INFORME DE CONTROL ESPECÍFICO N° 025-2024-2-0442-SCE

"SERVICIO ESPECIALIZADO PARA LA ELABORACIÓN DEL EXPEDIENTE TÉCNICO DEL COMPONENTE II VIDEO CÁMARAS DEL PROYECTO MEJORAMIENTO Y AMPLIACIÓN DEL SERVICIO DE SEGURIDAD CIUDADANA EN EL ÁMBITO DE LA CIUDAD DE PUERTO MALDONADO, PROVINCIA DE TAMBOPATA - MADRE DE DIOS"

Fuente: Plano de ubicación de los puntos de video expediente técnico UC-1

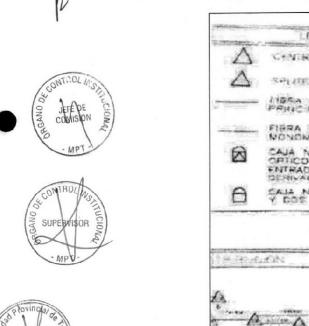
A la vez se pudo apreciar que existe una incongruencia entre el plano de ubicación de los puntos de video cámaras y ruta de fibra óptica UC-1 que indica m la leyenda que la FIBRA

ÓPTICA SECUNDARIA MONOMODO DROP 2 HILOS, en las especificaciones técnicas se hace referencia a una FIBRA ÓPTICA DE 6 HILOS MONOMODO DROP ADSS, existiendo una incongruencia en el tipo de fibra a instalar fibra óptica secundaria).

Imagen n.° 1 Arquitectura GPON tipo estrella

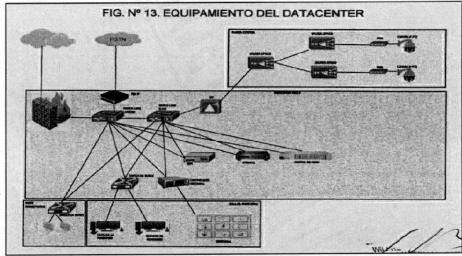
Asimismo, las normas ANSI/TIA-942-2005 e ISO/IEC 11801 recomiendan considerar una topología adicional funcionando conjuntamente con la topología estrella, esta topología puede ser anillo, anillo colapsado, etc. para tener redundancia en la red ante una eventualidad en algún elemento de esta. De esta manera se aumenta la fiabilidad del sistema ante una falla.
